013/2024-АР · СТАДИЯ П · ЛИСТ 01

ДЕТСКИЙ САД НА УЛ. КОЛЛЕКТИВНАЯ

ВИЗУАЛИЗАЦИИ — 8 КАДРОВ · ЧЕРТЕЖИ — СТАДИЯ П, РАЗДЕЛ АР, 7 ЛИСТОВ
АЛЬБОМ ПОДГОТОВЛЕН ДЛЯ ОБСУЖДЕНИЯ С ЗАКАЗЧИКОМ · 19.10.2026

FIG. 04 — ПЗУ: КАРЕ В ЦЕНТРЕ, ФРУКТОВЫЙ САД ПО ПЕРИМЕТРУ, ВЪЕЗД С ЗАПАДА, РАЗВОРОТ ТЕХНИКИ R=8,96.

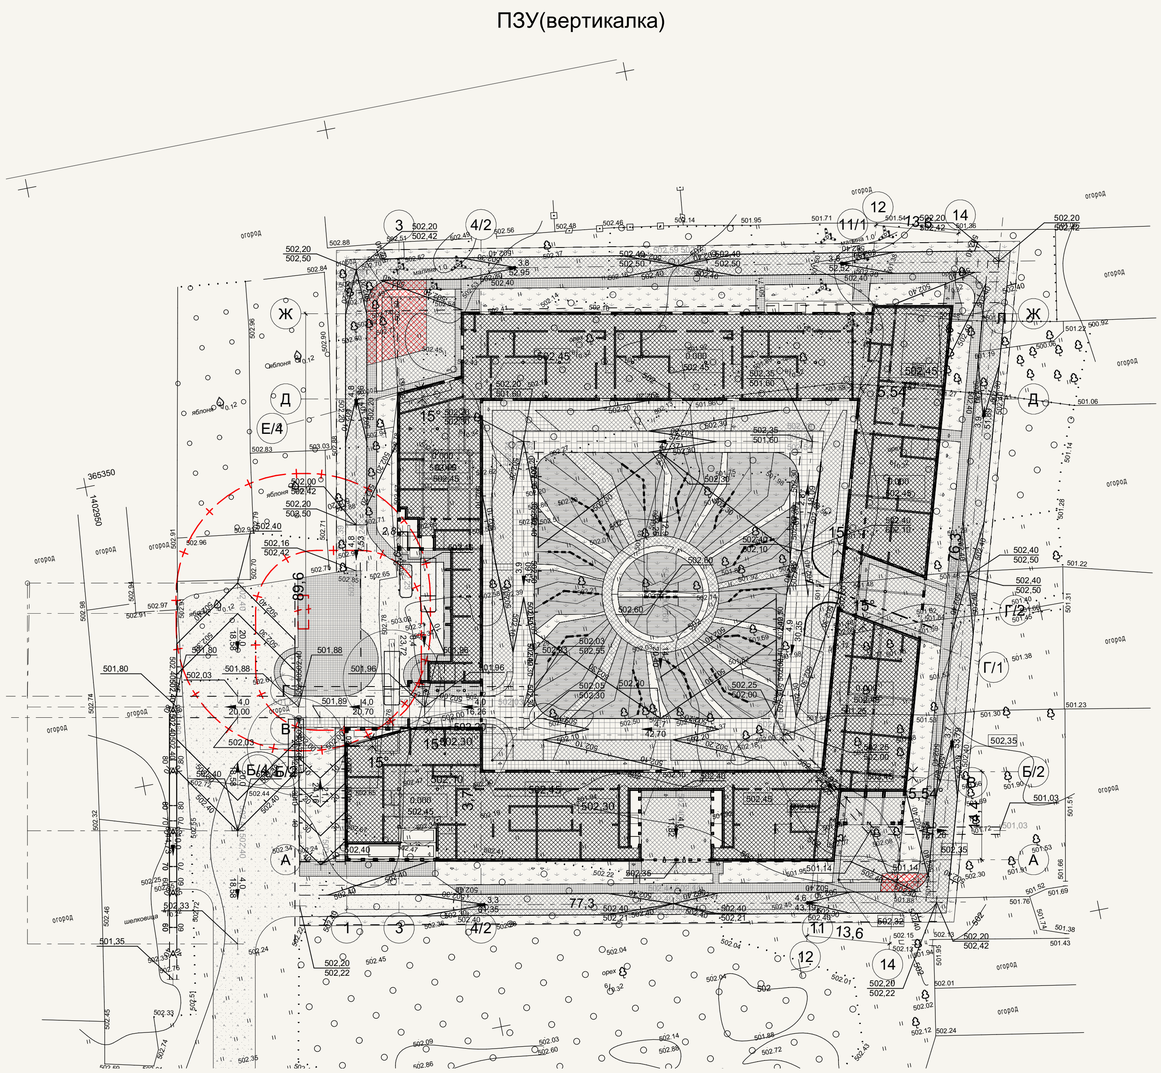
С востока и юга к участку вплотную подступают частные огороды — 73 подписи «огород» на листе ПЗУ. Приватность, запахи, доступ; буферной полосы в проекте нет.

Один въезд с запада, разворотная площадка R=8,96 у служебного корпуса. Второго выезда и круга для пожарной техники 12 × 12 м нет.

15 деревьев по ведомости на 1,45 га: орех 6, яблоня 5, шелковица 4. Для участка такого размера это 10 деревьев на гектар при норме 80–120.

Ограждение по периметру есть, но с востока и юга оно идёт вплотную к частным огородам. Нужен отступ 3–5 м и двухрядная посадка.

08 Парковки нет вообще
Ни машиноместа, ни drop-off. Разворот R=8,96 меньше площадки 12 × 12 м для пожарной техники.
Действие: карман на 4–5 машин, 15–20 м/м.

10 Огороды вплотную к границе
73 подписи «огород»: приватность, пестициды, животные, доступ. Буферной полосы нет.
Действие: буфер 3–5 м и два ряда посадки.

05 Найти парковку
Drop-off 4–5 машин, 15–20 м/м, разворот 12 × 12 м.
3–6 НЕДЕЛЬ · СРЕДНЯЯ

FIG. 06 — 1 ЭТАЖ: 6 ГРУПП, ПИЩЕБЛОК, МЕДБЛОК, АДМИНИСТРАЦИЯ, БАССЕЙН. ДВОР С 16 ПЛОЩАДКАМИ.

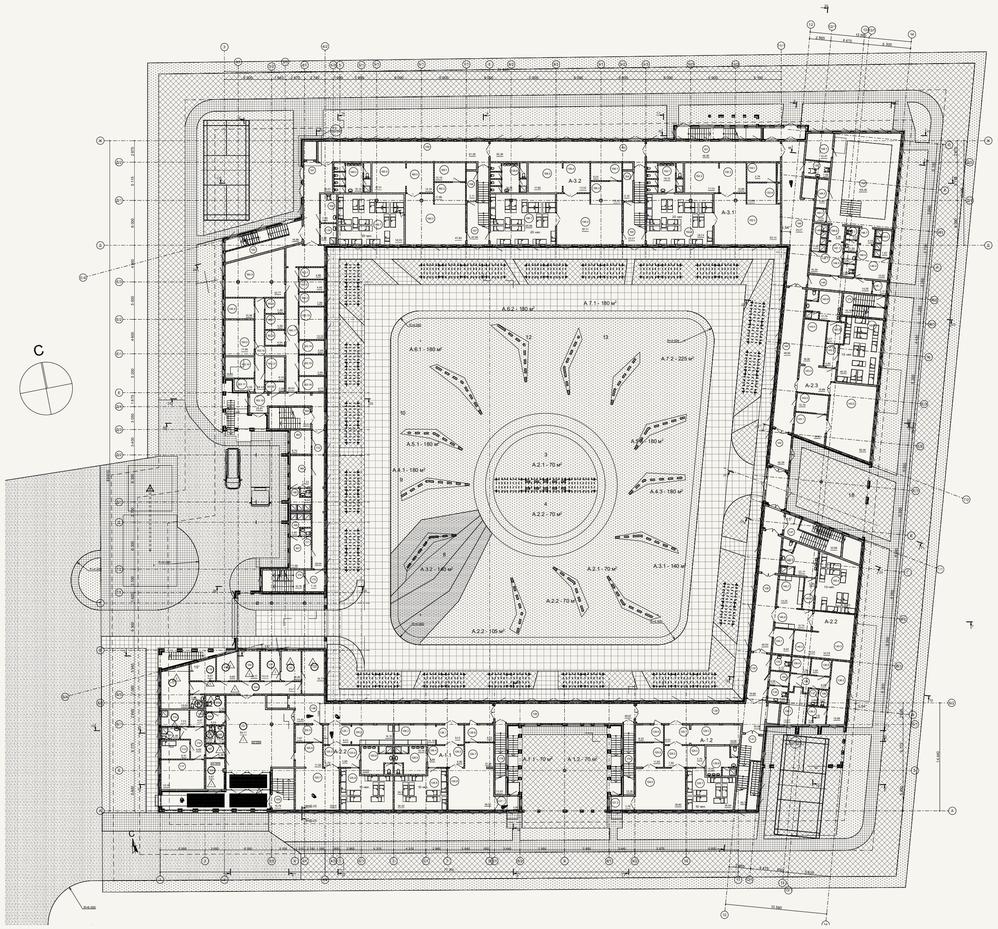
15 Дубли номеров помещений
150 · 221.2 · 222.1 · 250 идут дважды с разными площадями; 149.1 без наименования.
Действие: сквозная нумерация и сверка.

06 Групповые от 70 до 225 м²
Разброс в три раза. При норме 2,5 м²/ребёнок групповая на 20 детей — 50 м², то есть запас до 3,6×.
Действие: площади по программе групп.

07 Площадок на 30 % меньше нормы
1 970 м² на 16 групп = 123 м²/группа при ориентире 180. Хуже всего А-3.2: 7,0 м²/ребёнок.
Действие: перебалансировать двор и кровлю.

01 Почистить экспликации
Дубли номеров, наименования, опечатки. Самое дешёвое и заметное исправление.
1–2 НЕДЕЛИ · НИЗКАЯ

FIG. 08 — 3 ЭТАЖ: СПОРТПЛОЩАДКИ НА КРОВЛЕ, ТЕРРАСА, ТЕХПОМЕЩЕНИЯ.

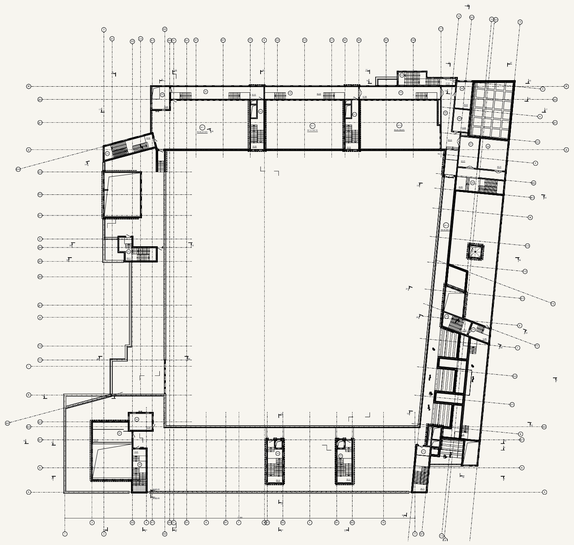
2 этаж больше 1-го на 426 м² — без объяснения. Открытые площадки 3 этажа (374,7 м²) включены в площадь этажа. «Второй свет бассейна» — без площади.

Ни зелёной кровли, ни солнечных панелей в стадии П нет. На +8,50 — открытые спортплощадки старших групп и терраса. Решение требует расчёта эвакуации, ограждений 1,2 м и регламента доступа.

04 Дети на кровле 3 этажа
Спортплощадки и терраса на +8,50 без расчёта эвакуации, ограждений и ветрозащиты.
Действие: раздел ПБ, ограждение 1,2 м с поручнем.

17–18 Площади посчитаны неверно
Открытые площадки включены в площадь 3 этажа — 374,7 из 1 079,8; 2 этаж больше 1-го на 426 м².
Действие: разделить площадь этажа и кровли.

05 Площадки на кровле не равны дворовым
Спортплощадки на +8,50 засчитаны в нормативный набор, но не могут заменить прогулочные площадки у групп: доступ по лестнице, ветер, эвакуация.
Действие: считать их дополнительной, а не основной площадью.

А. Оставить открытыми: расчёт эвакуации, ограждение 1,2 м с поручнем, ветрозащита, регламент выхода.

Б (рекомендуется). Закрыть светопрозрачным навесом: функция сохраняется, дети не на парапете, эксплуатация дешевле.

В. Отказаться от третьего этажа: получить зелёную кровлю и СЭС — то, что обещают визуализации.

04 Решить судьбу 3 этажа
Открыто / навес / отказ в пользу зелёной кровли.
3–6 НЕДЕЛЬ · СРЕДНЯЯ

FIG. 10 — ФАСАД 11/1-1, 83 040 ММ: ДВА ЯРУСА АРОК, СПЛОШНАЯ ЦВЕТНАЯ ЗАЛИВКА.

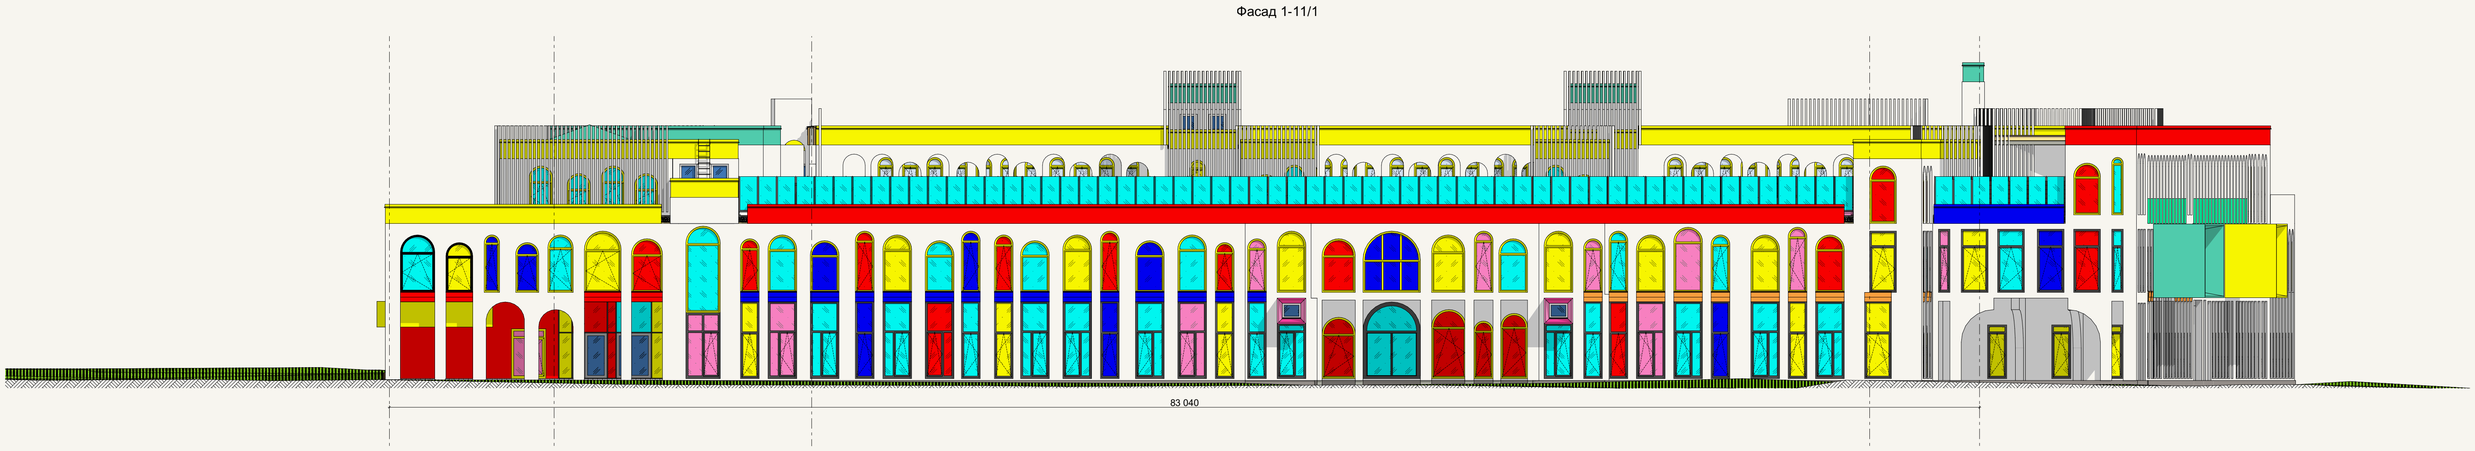
11 Девять чистых RGB-цветов
38 заливок на листе. Цвет не привязан к функции, чистые тона выгорают, в RAL аналогов нет.
Действие: 6 цветов RAL, правило 80 / 15 / 5.

12 Одна арка на всё
Вход в группу не отличается от окна группы. Первый этаж читается как торговая галерея.
Действие: три типа проёма в сетке 6,3 м.

14 На фасадах нет инженерии
Ни вентрешёток, ни водосточных воронок, ни молниезащиты, ни камер, ни освещения. Всё это появится в Р и разрушит цветную графику.
Действие: показать инженерию уже в П.

07 Переписать палитру
6 цветов RAL, 80 / 15 / 5, цвет = возраст группы. Замена ведомости отделки.
4–8 НЕДЕЛЬ · 2–3 ЛИСТА

08 Ввести три типа проёма
Окно 2,1 · вход 1,8 · общий блок 3,0 м в сетке 6,3 м.
4–8 НЕДЕЛЬ · 2–3 ЛИСТА

FIG. 11 — ФАСАД Ж-А, 89 610 ММ: ГЛАВНЫЙ ВХОД, НАВЕСЫ, ЗОНА ЗАГРУЗКИ.

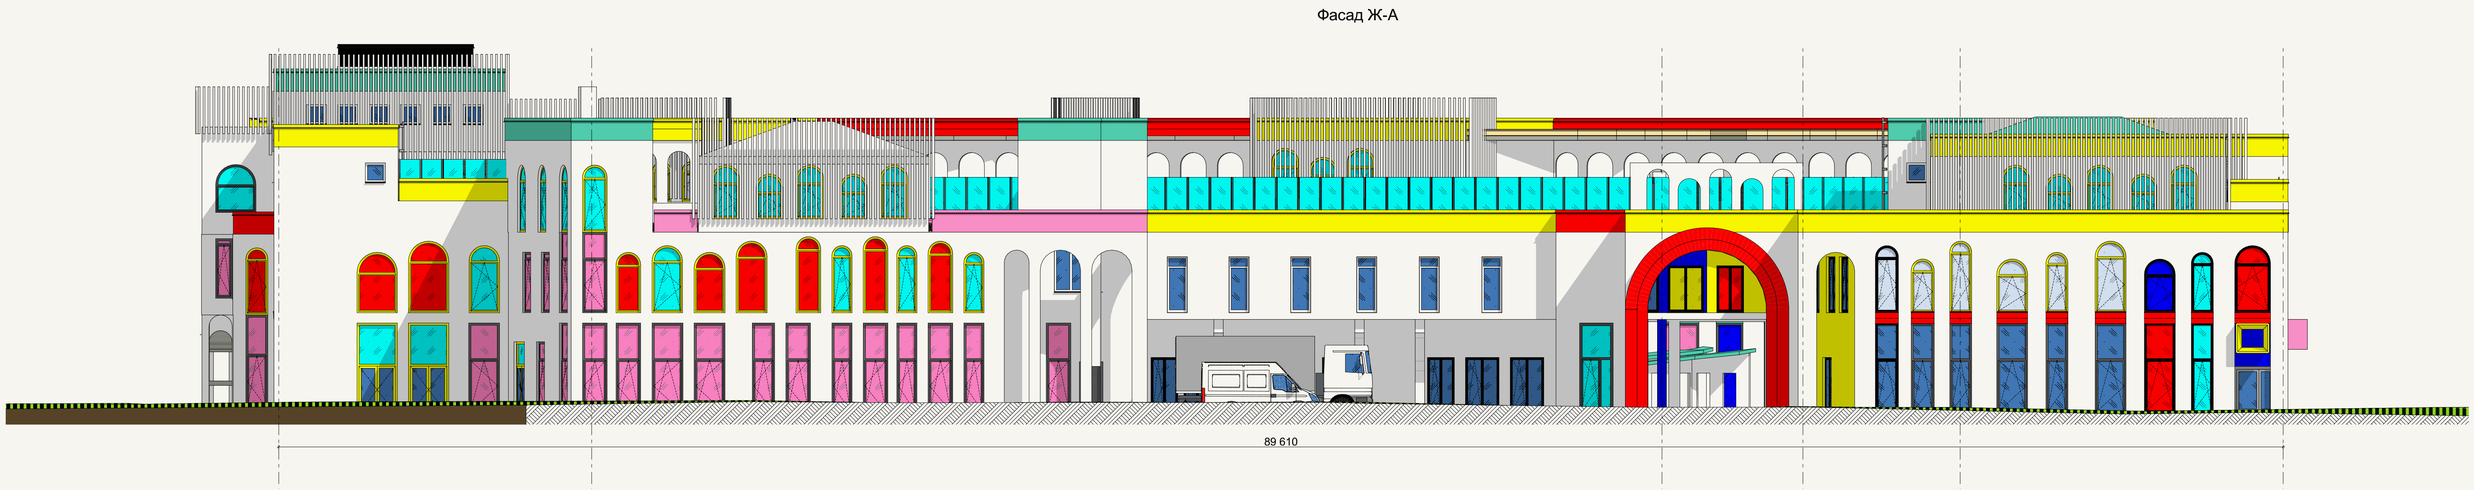
13 Главный вход не читается
Нет козырька, увеличенного тамбура, места ожидания и навигации.
Действие: вынести объём входа на 2,5–3 м.

FIG. 14 — ДВОР И КРОВЛЯ: ОБЕЩАННОЕ И ЗАПРОЕКТИРОВАННОЕ В ОДНОМ КАДРЕ.

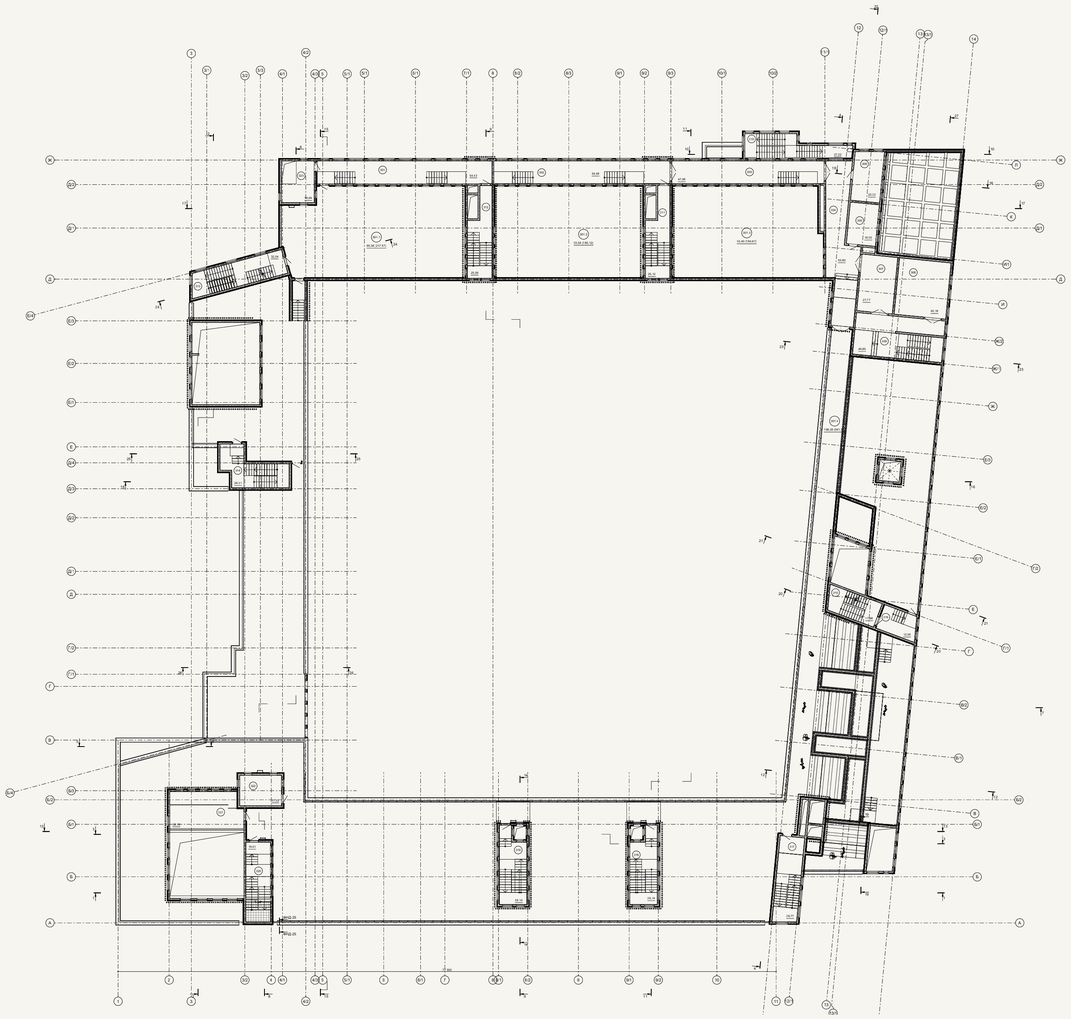
Кровля — единственное место, где проект обещает больше, чем рисует. Решение о ней определяет и смету, и образ.

FIG. 16 — «ЗЕЛЁНАЯ КРОВЛЯ» С ВИЗУАЛИЗАЦИИ: В ПРОЕКТЕ ОТСУТСТВУЕТ. ОБЕЩАННОЕ И ЗАПРОЕКТИРОВАННОЕ НУЖНО СВЕСТИ К ОДНОМУ РЕШЕНИЮ.

09 Кровля: считать или убрать
Седаум 60–80 кг/м², панели 15–20, доступ — либо честно снять с визуализаций.
6–10 НЕДЕЛЬ · ВЫСОКАЯ
